Merknadar til planforslag Detaljreguleringsplan for Galteråsen næringsområde, gbnr. 137/832 mfl. PlanID 46312021002

Merknad til Detaljreguleringsplan for Galteråsen næringsområde, gbnr. 137/832 mfl. PlanID 46312021002

Høringsuttale - Alver kommune vegavdeling - Detaljreguleringsplan for Galteråsen næringsområde, gbnr. 137/832 mfl. PlanID 46312021002

Motsegn - offentlig ettersyn - detaljregulering for Galteråsen næringsområde - gnr.137 bnr. 832 m.fl. - Planid 64312021002 - Alver kommune

Plankartet i kommunedelplanen viser ferdsselsåra (føresegnsområde) # 15 (planen godkjent 2019)

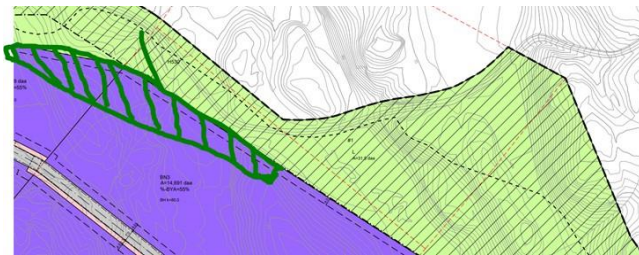
Planforslaget er difor i strid med kommunedelplanen som vart godkjent den 15. oktober 2019.

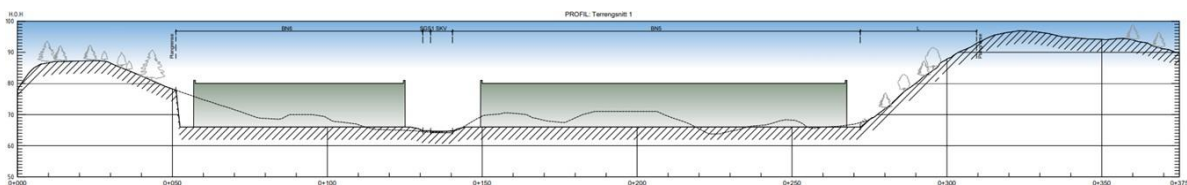
Kommunedirektøren vurderer at avbøtande tiltak for nedbygging av myrområda ikkje er tilfredsstillande sikra i føresegna. Forslagsstillar har gjort ei god øving i planskildringa og øvrige planmateriale ved å skildra ulike tiltak som faktisk kan gjerast i område for å bøta på dei klimagassar som vert frigjort i atmosfæren. Slik planen no ligg føre lyd føresegn § 3.3.1.2 som følgjande:

«Myrareal som vert fjerna skal ha avbøtande tiltak for å redusere CO₂ utslepp.».

Fig: Oversiktskart (t.v) og situasjonskart over området (t.h).

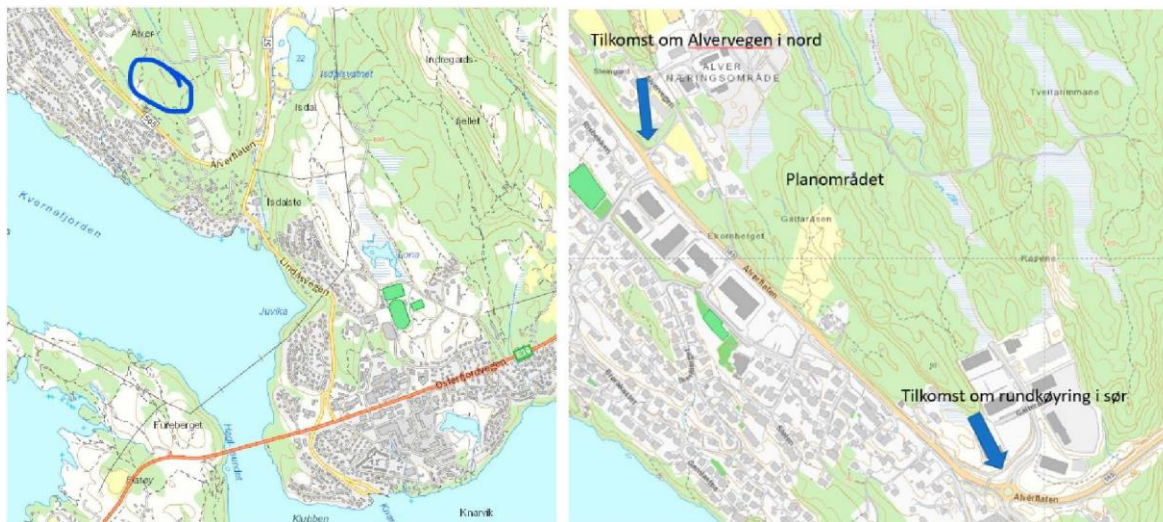
Vestland fylkeskommune meiner at føresegna som er lagt til planen ikkje er tilstrekkeleg for å leie trafikken på fylkesvegen til rundkøyring og unngå at krysset i nord vert brukt. Eit alternativ kan vera ei fysisk stenging mellom bustadområdet ved kommunalveg Alvervegen og Alver næringsområde, slik at ein hindrar gjennomkøyring.

Vestland fylkeskommune som samferdslemynde fremjar motsegn til detaljplan Galteråsen næringsområdet. Vi meiner at planframlegget ikkje tek godt nok i vare framkome og trafikkavvikling på fv. 565 Alverflaten.
